CITTÀ DI BARLETTA

Oggetto: PROGRAMMA REGIONALE DI RIGENERAZIONE URBANA - LEGGE REGIONALE N°21/2008 – FINANZ. AMBITO SISUS - Lavori di messa in sicurezza delle Mura di Via Del Carmine – Valorizzazione e fruizione del territorio costiero tra le antiche mura del 500 ed il mare – VERBALE DI SOPRALLUOGO DEL 11/10/2023 E DETERMINAZIONI

Lavori sui primi 70 ml. delle Mura del Carmine

Foto n°01

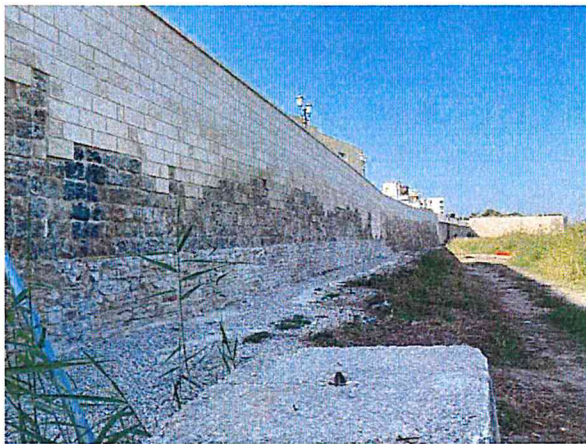
Dalla visione complessiva del paramento murario è emerso che la parte integrata risulta più evidente rispetto all'esistente e quindi in contrasto. Pur prendendo atto che col passare del tempo la tonalità del muro tenderà a diventare più scura, ad ogni modo si rende necessario effettuare un campione di scialbatura allo scopo di rendere più omogenea la coloritura della muratura integrata con quella esistente.

Successivamente si provvederà ad estendere tale intervento di scialbatura a tutto il paramento murario di nuova realizzazione e sul solo lato mare.

Foto n°08

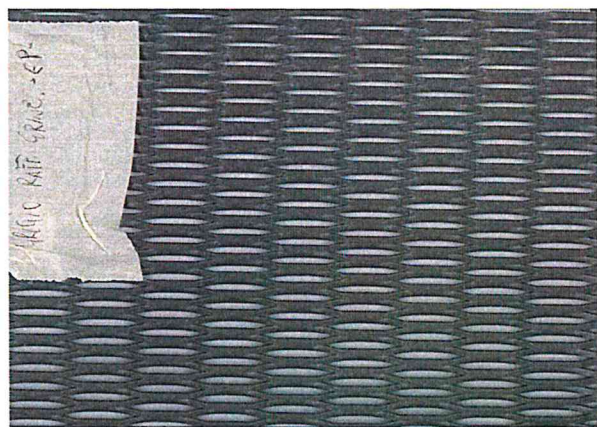
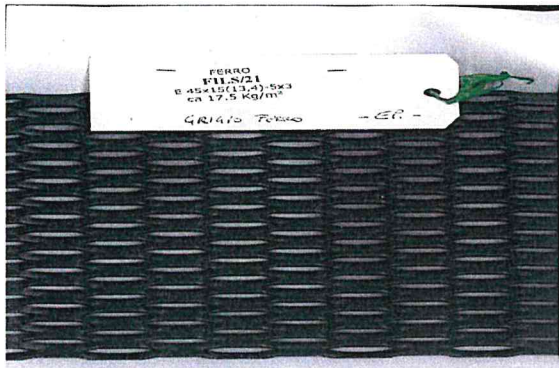
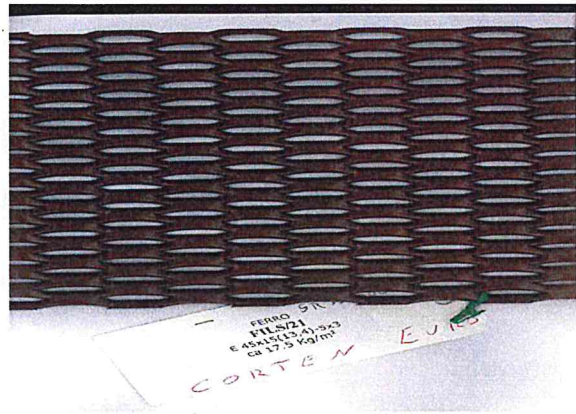
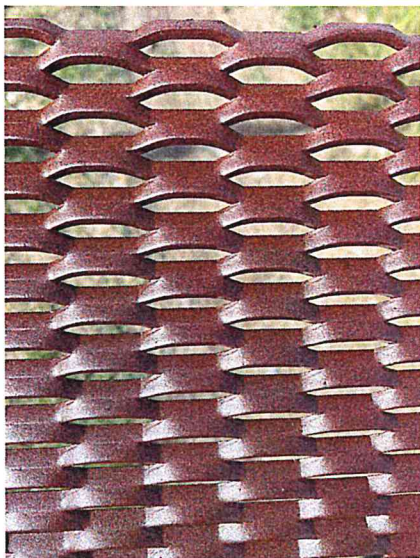
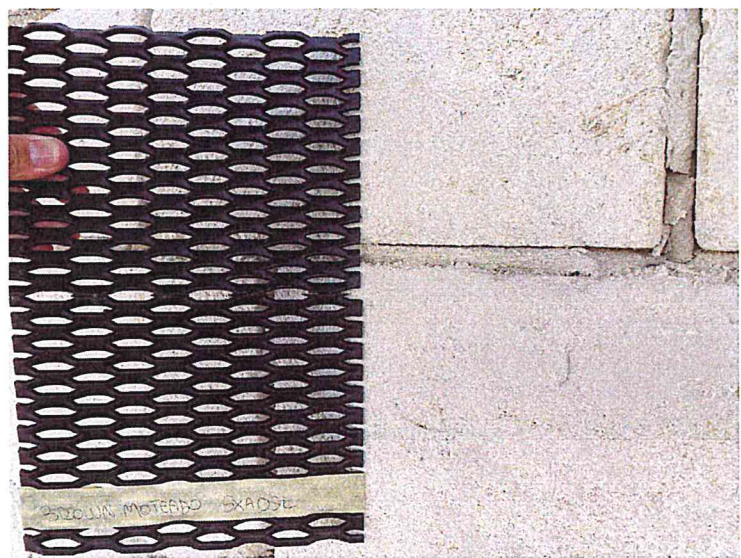
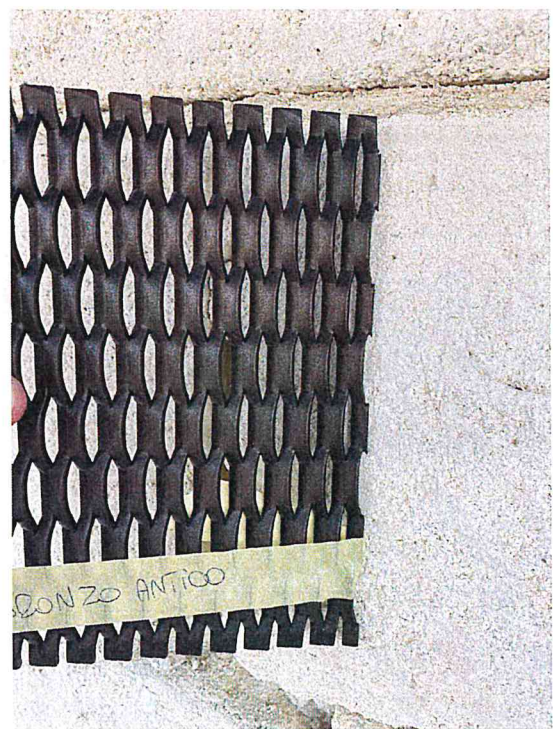
L'Impresa Masellis ha provveduto a far realizzare cinque campionature della lamiera stirata da utilizzare per il rivestimento del Barbacane 5.

Di tali campionature il Funzionario della SABAP autorizza il campione di lamiera con la colorazione **Brown Moteado**.

Al fine di consentire una maggiore durata, dell'intera struttura, nel tempo senza dover ricorrere con la manutenzione ordinaria e straordinaria dopo breve tempo, si rende necessaria una zincatura di tutte le parti metalliche, prima del trattamento in superficie con la colorazione autorizzata.

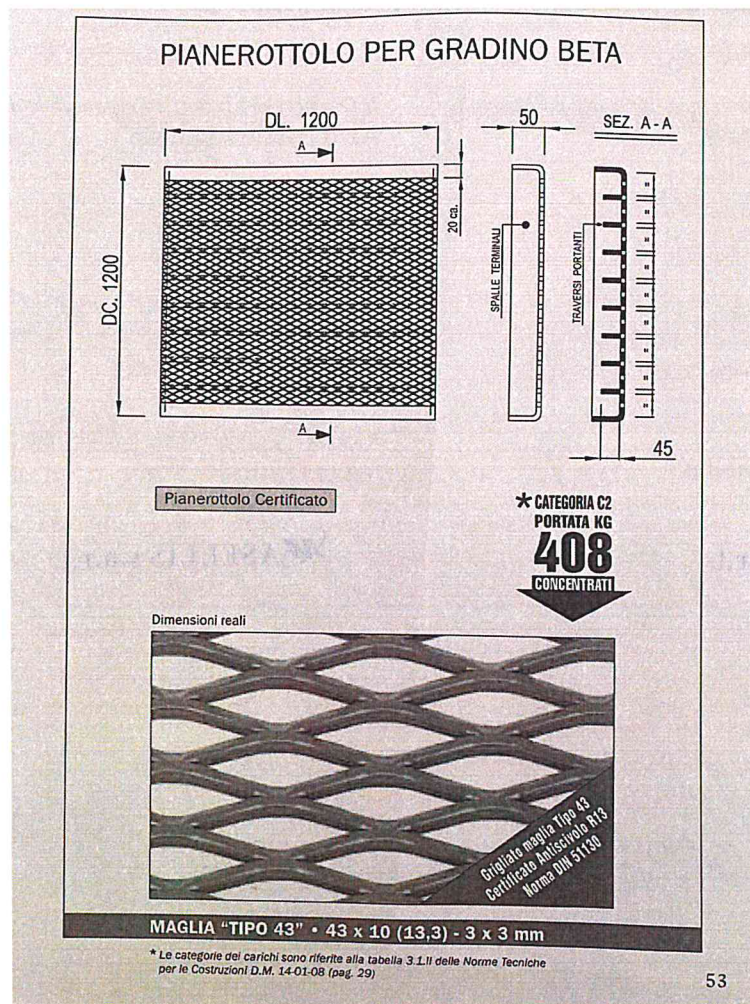
Viene altresì illustrato che il *Barbacane 5*, per motivazioni legate alla staticità, verrà realizzato con una struttura lievemente diversa da quella del progetto approvato (regolarizzandolo con una nuova richiesta di autorizzazione sismica presso gli uffici dell'ex Genio Civile), utilizzando collegamenti caratterizzati anche da fazzoletti, squadrette, bulloneria e saldature, generando un maggiore apporto solidale tra gli elementi che lo costituiscono. Il piano di calpestio del Barbacane 5 sarà raelizzato con una lamiera in acciaio con pianerottolo certificato per carichi categoria C2 carichio concentrati di 408 kg. Dello spessore di mm. 50 (vedi allegato che segue).

La Direzione dei Lavori, riferisce ai presenti, che a seguito della necessità di variare una parte della struttura del Barbacane 5 è già stata attivata la procedura per una nuova richiesta di Autorizzazione sismica, presso gli Uffici del Genio Civile.
